En referencia a la Licitación Abreviada 16.22 y las consultas recibidas, se informa:

Ítem A) CONSTRUCCIÓN DE RAMPA EN COMPLEJO SOCIAL Y DEPORTIVO CEI

Ítem B) ACONDICIONAMIENTO DEL ACCESO EXTERIOR

Ítem C) ADECUACIÓN DE ACCESO EDIFICIO INCO

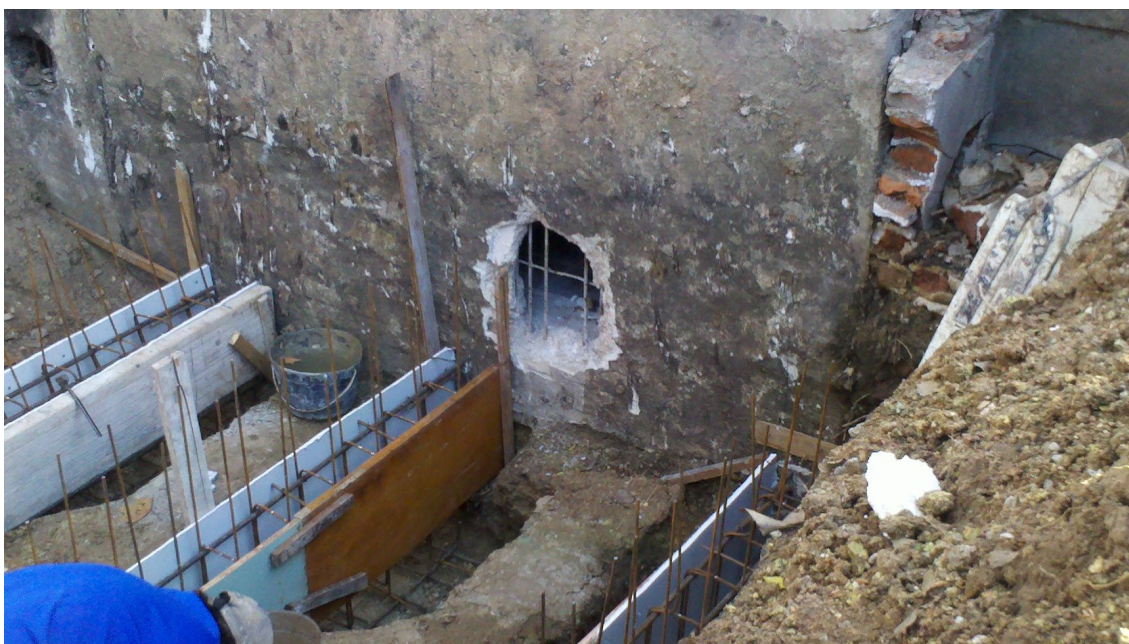
Consulta: *No tenemos planilla de la baranda H2 que va en la escalera nueva podrían enviarla.*

Respuesta: Se adjunta.
